ZAC PORTES DU VERCORS sur les communes de Fontaine et Sassenage

AUTORISATION UNIQUE – ENQUÊTE PUBLIQUE

Observations d'Isère Aménagement en réponse au procès-verbal de synthèse du commissaire-enquêteur

Carte des roselières et mesures d'évitement – mai 2017

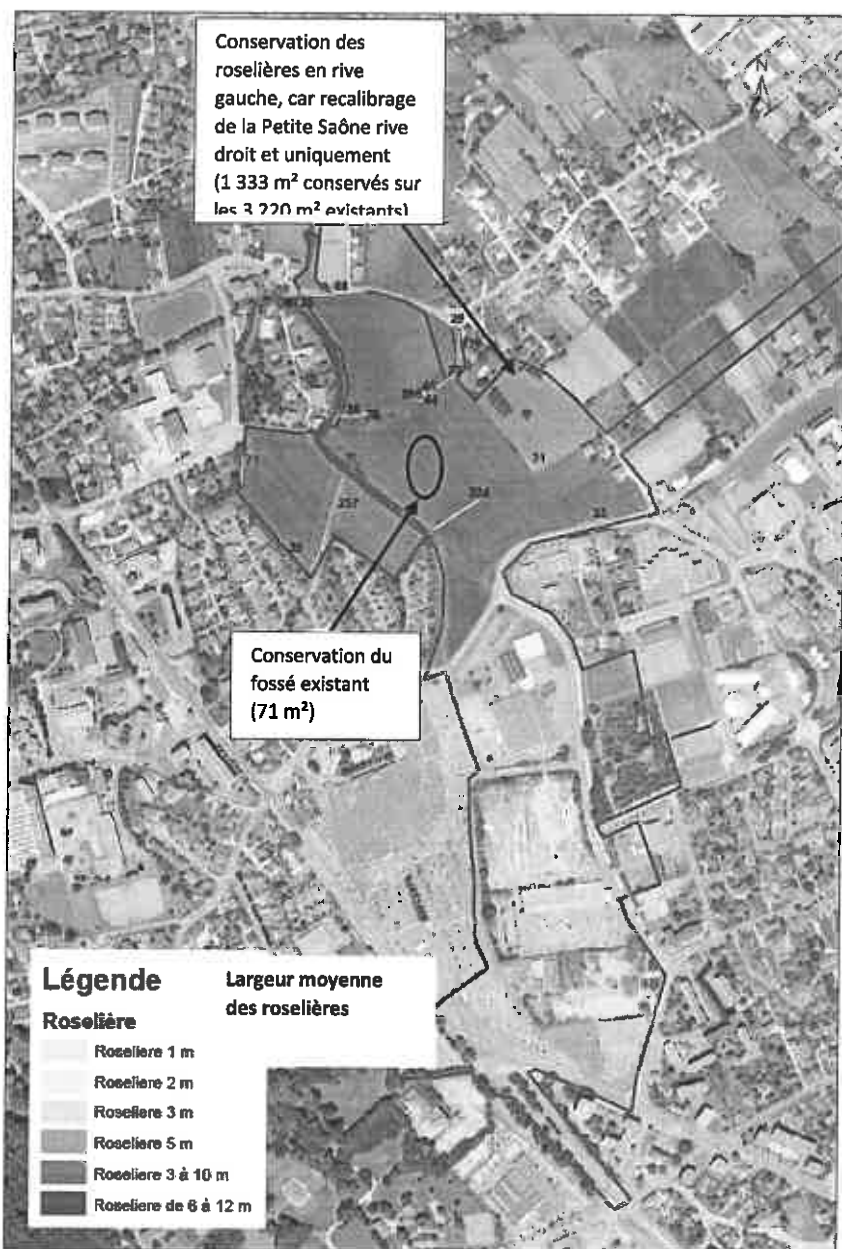
- localisation et quantification actualisées des zones humides, suite à la visite en commun sur le terrain, sur l'ensemble du projet. Et, le cas échéant, quelles sont les mesures ERC correspondantes à prévoir ?

Une actualisation des zones humides a été réalisée par une écologue le 29 mai 2017, à l'aide d'un GPS. A été délimité l'ensemble des secteurs dont la végétation est caractéristique des zones humides, à savoir les roselières dominées par le roseau (environ 50% de recouvrement), espèce figurant sur la liste des indicatrices de zone humide et accompagnée par la prêle géante. A noter que ces milieux comportent aussi des espèces rudérales (environ 50% de recouvrement) comme ronces et orties. Ces formations végétales correspondent néanmoins au code Corine 53.112 et sont caractéristiques des zones humides.

Ainsi, le ruisseau de la Petite Saône est accompagné d'une roselière comprise entre 3 et 6 mètres sur chaque rive. En outre, quelques fossés temporaires sont bordés d'une mince roselière d'une largeur totale de 1 à 3 mètres en moyenne et allant jusqu'à 10 mètres par endroit.

La carte actualisée des roselières est présentée ci-dessous :

Le projet prévoit la conservation d'une zone humide en limite du projet, ainsi que de celles situées en rive gauche de la Petite Saône (cf. carte ci-dessous).

L'impact sur les zones humides s'élève donc à 3 865 m², dont 1 887 m² dans le cadre du recalibrage de la petite Saône. La superficie des zones humides restituées au droit des espaces verts du projet étant a minima de 7 700 m², il n'est pas prévu de mesures compensatoires complémentaires à celles prévues au dossier.
